LICITACIÓN PÚBLICA N° 16/ 17

Obra: "CONSTRUCCIÓN CENTRO DE SALUD SAN MARTIN".

CIRCULAR N° 3

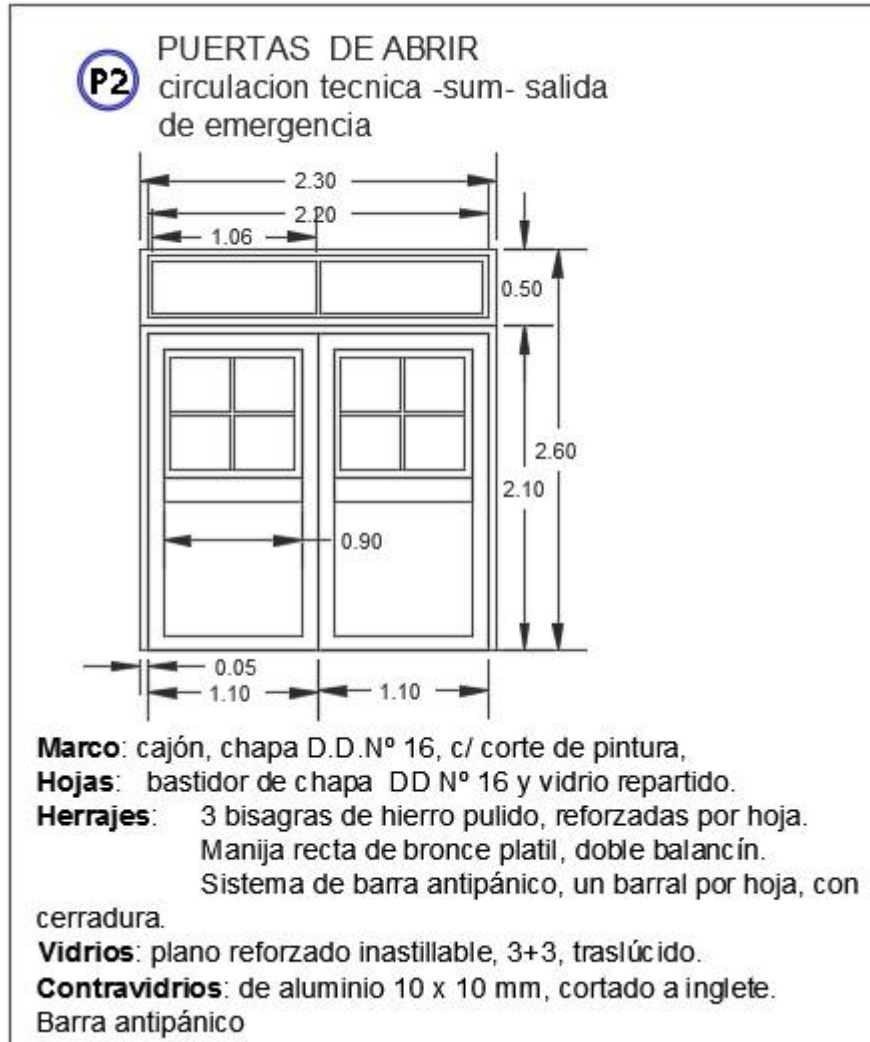
- **PREGUNTA N° 3:**

. Hay una diferencia en la cota de la abertura que da acceso al SUM (P2). En el Plano de Planta dice 3,00 m. En el Plano de Carpintería el ancho de la P2 está fijado en 2,00 m. ¿cuál es el ancho de la P2?

En el caso que esta P2 sea de 3 mts, ¿debe preverse una puerta de tres hojas o paño fijo y dos hojas?

RESPUESTA N° 3:

Ver detalle
